改善箇所説明図 ①

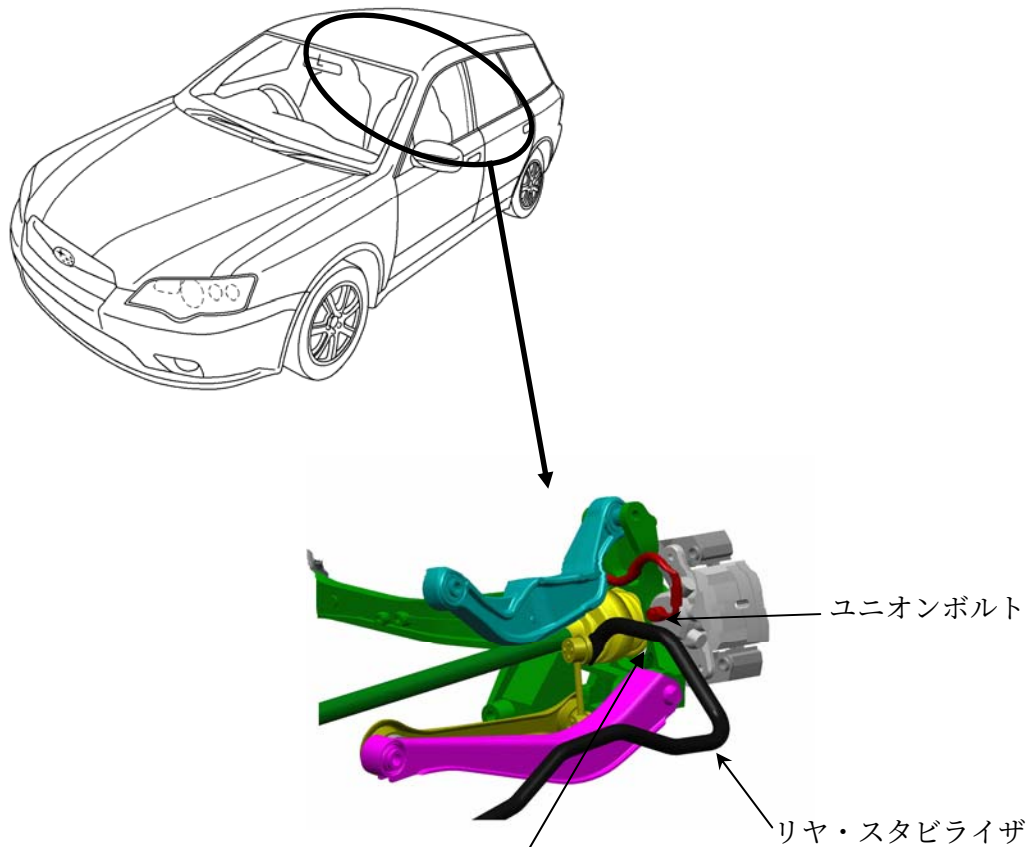
リヤスタビライザの形状が不適切なため、当該スタビライザが水に濡れた状態で、車両が大きく振れるような走行を行うと、当該スタビライザが横方向に動き、リヤブレーキキャリアパのユニオンボルトと接触することがある。そのため、当該ボルトが緩みブレーキ液が漏れ、制動力が低下するおそれがある。

全車両、ユニオンボルトの緩み及びブレーキ液の漏れを点検し、当該ボルトの緩みまたはブレーキ液の漏れがあるものは、当該ボルトを新品と交換する。また、リヤスタビライザにストッパを追加する。
